RENESAS TECHNICAL UPDATE

製品分類	MPU & MCU		発行番号	TN-16C-A196A/J		Rev.	第1版
題名	R32C/156グループハードウェアマニュアルの誤記訂正			情報分類	技術情報		
適用製品	R32C/156グループ		対象ロット等	関連資料	R32C/156グループ ハードウェアマニュアル Rev.1.01 (RJJ09B0538-0101)

R32C/156グループ ハードウェアマニュアル Rev.1.01 において誤記がありましたので、以下のとおり訂正いたします。

図7.1 クロック発生回路のブロック図

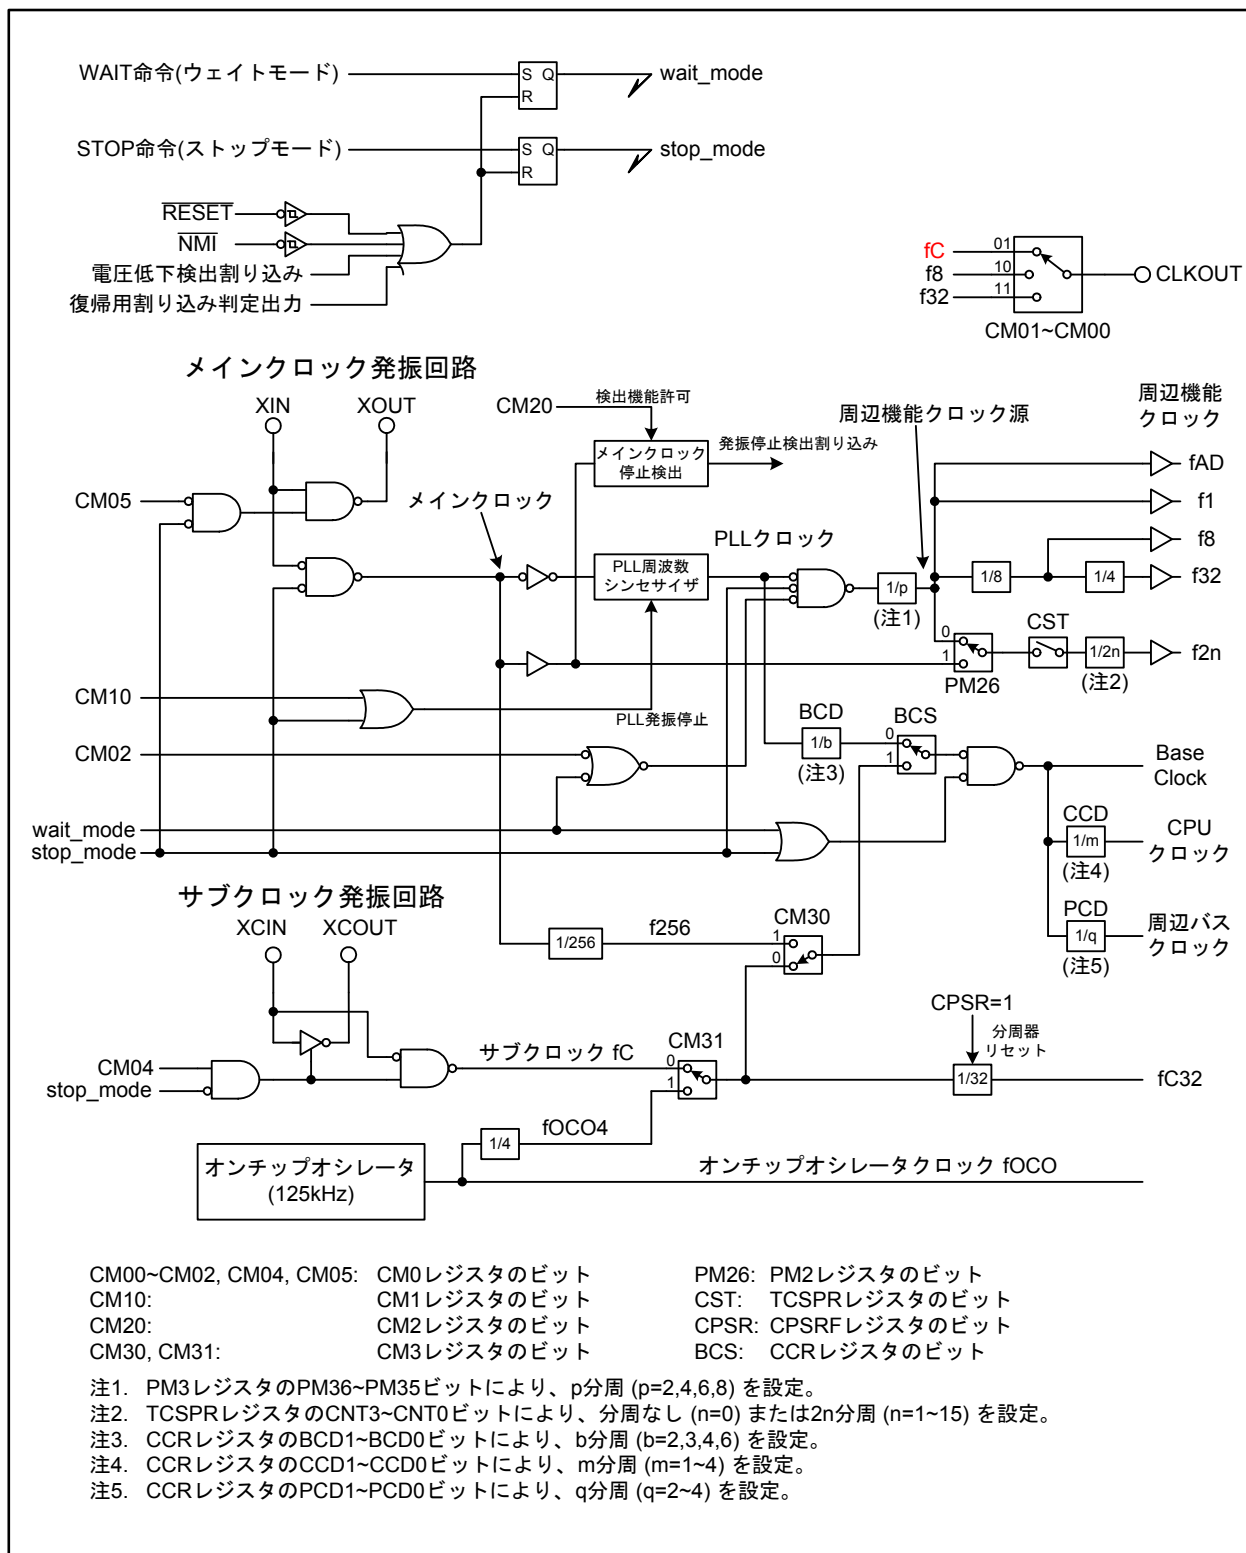
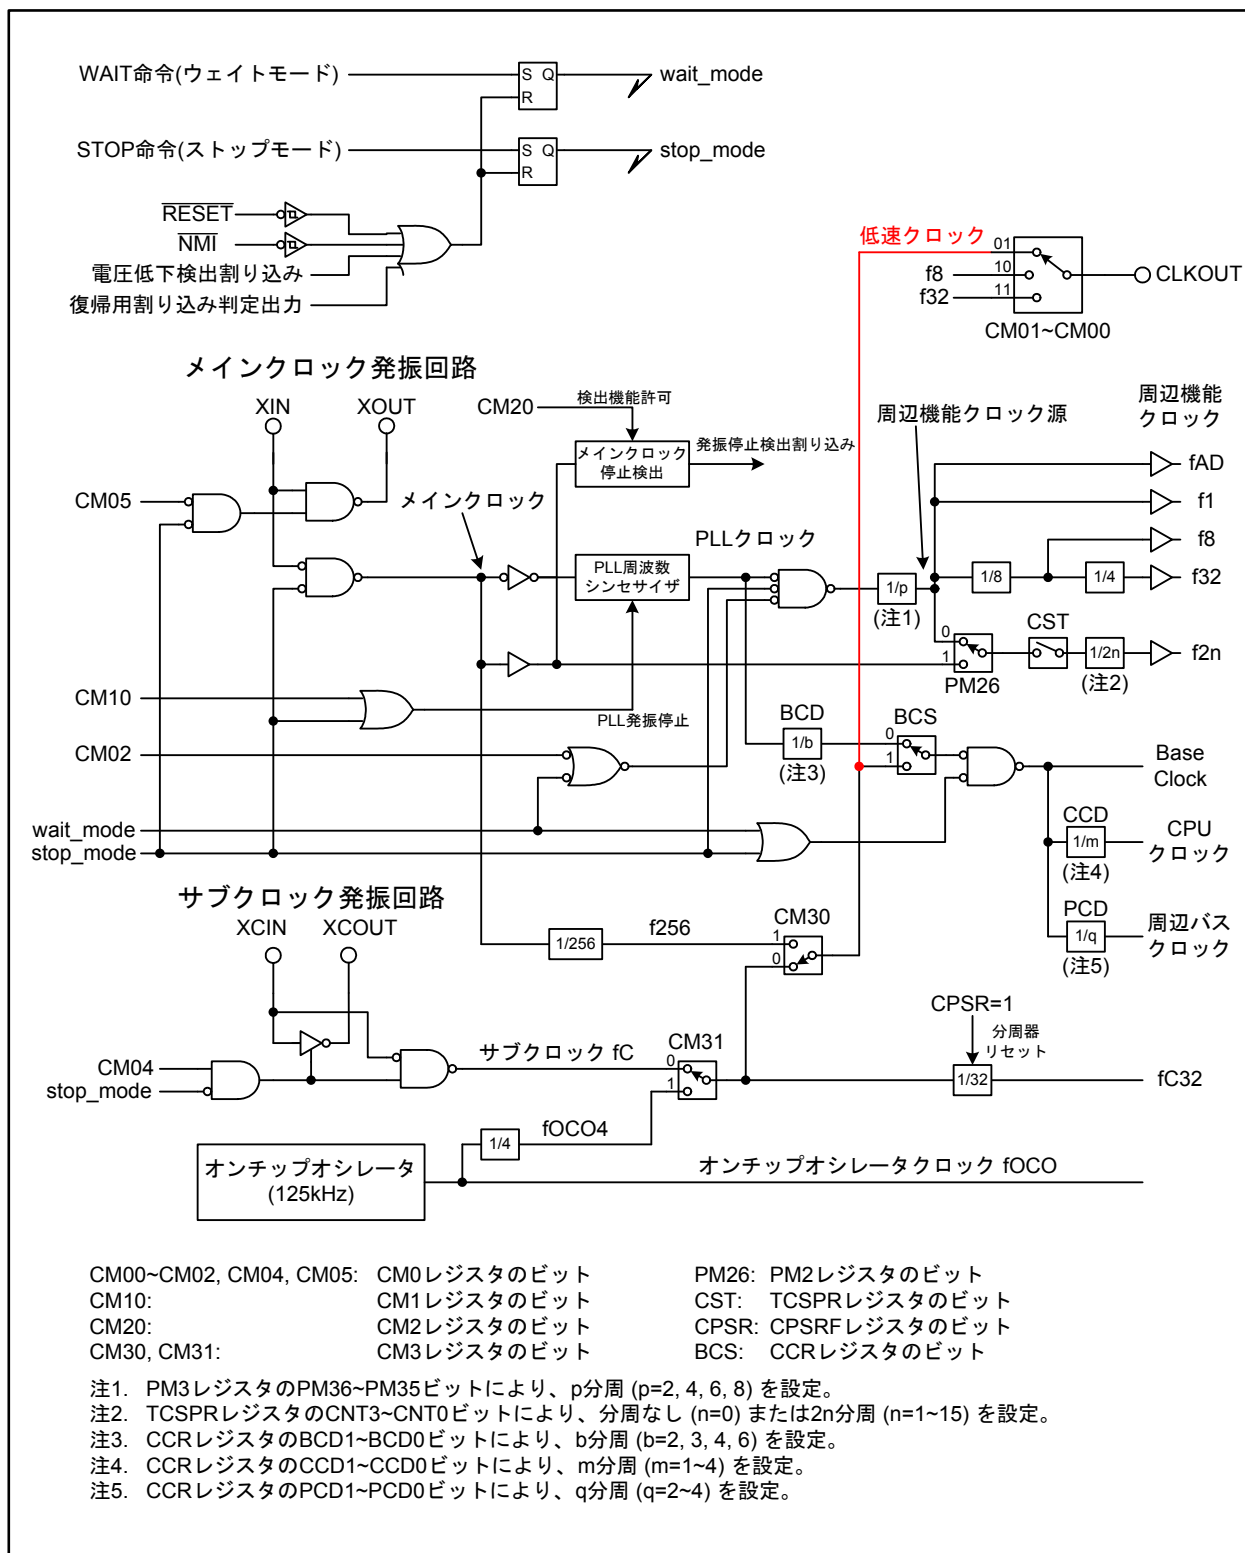
図7.1を以下のとおり訂正いたします。

図 10.8 割り込み優先順位判定回路

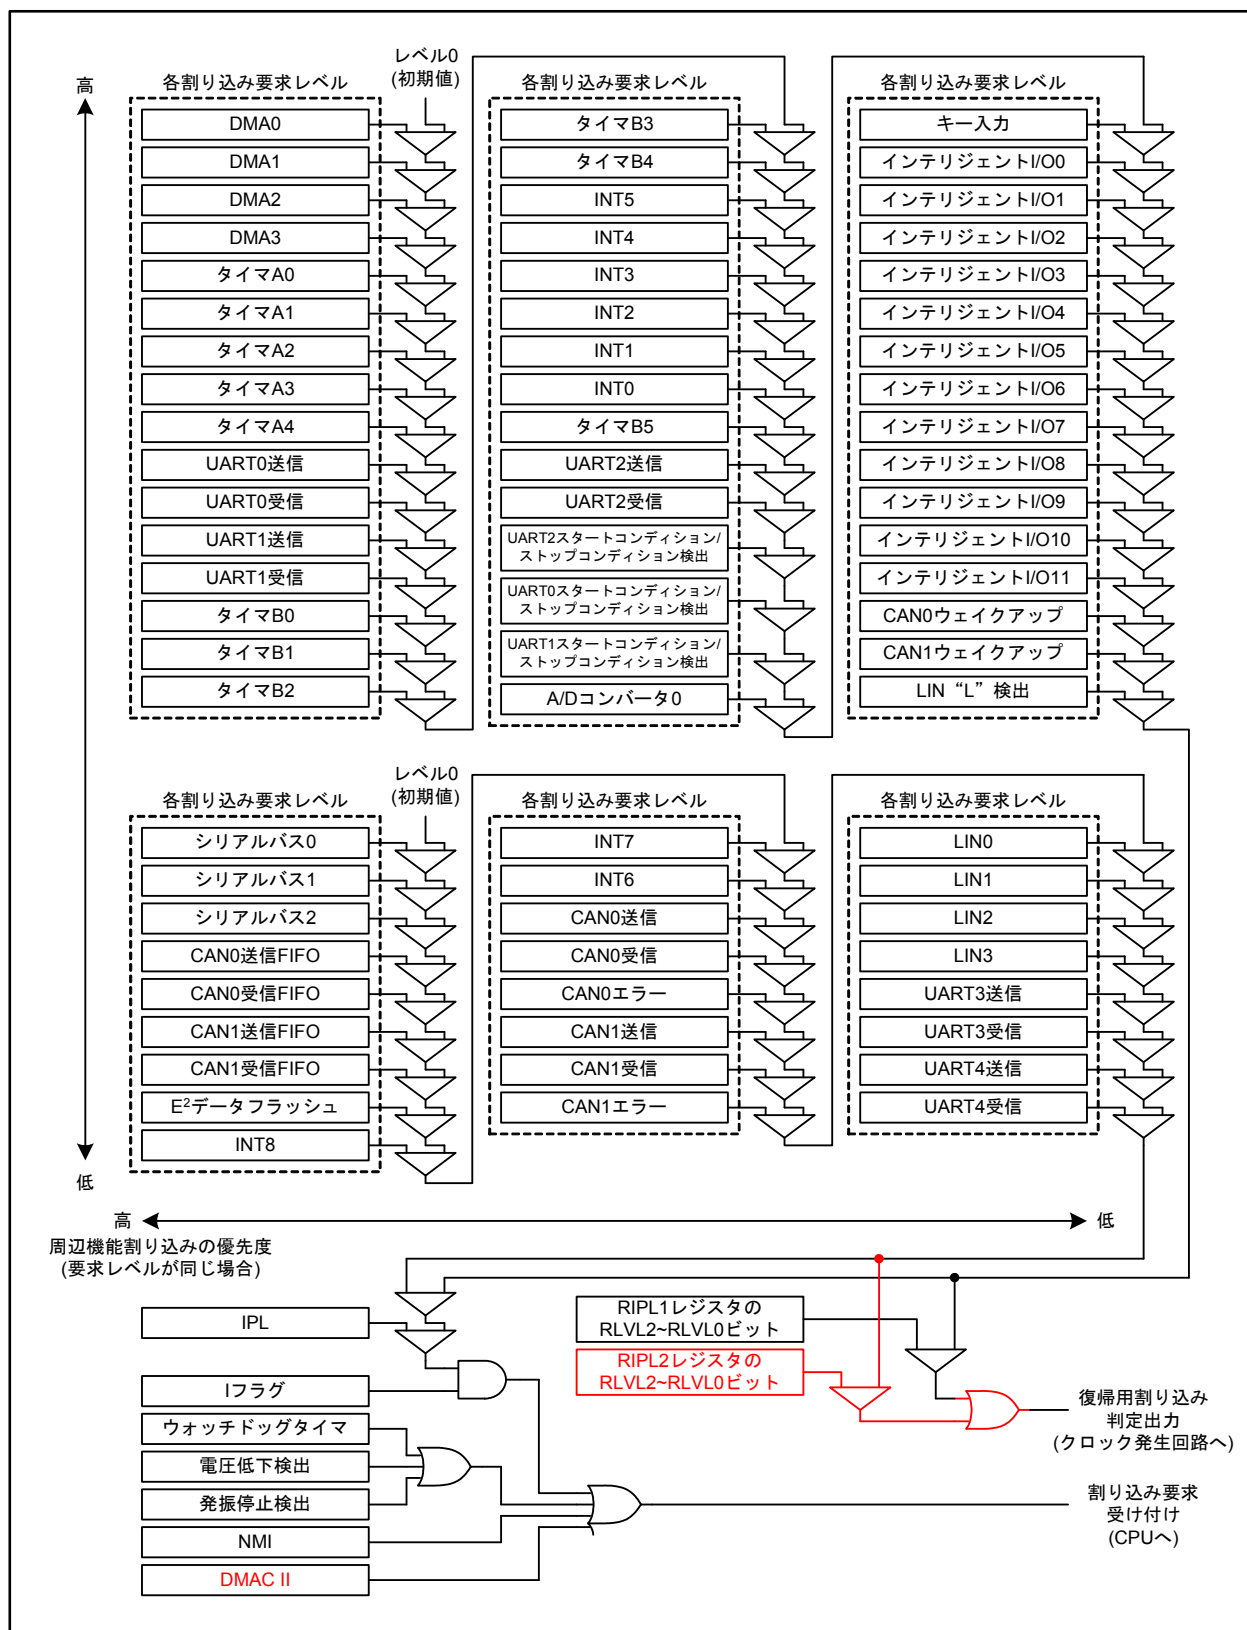
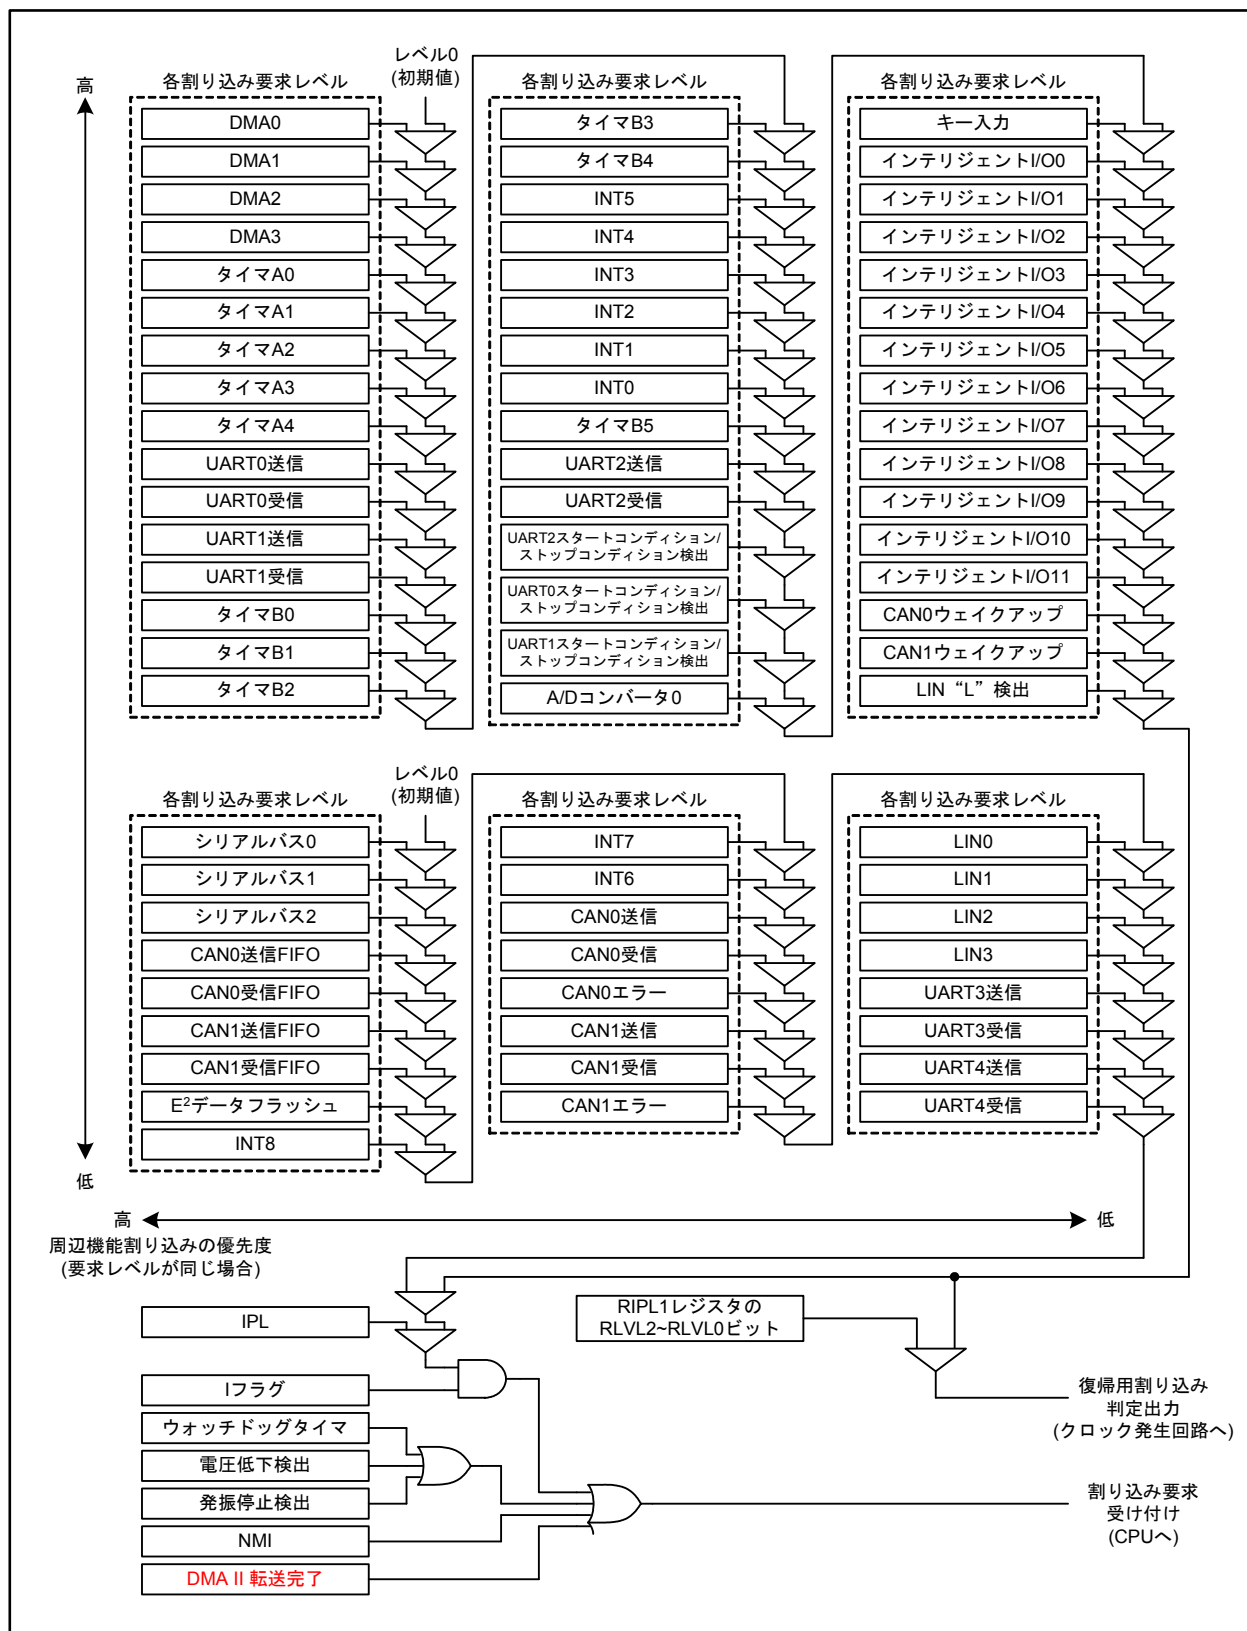
図10.8を以下のとおり訂正いたします。
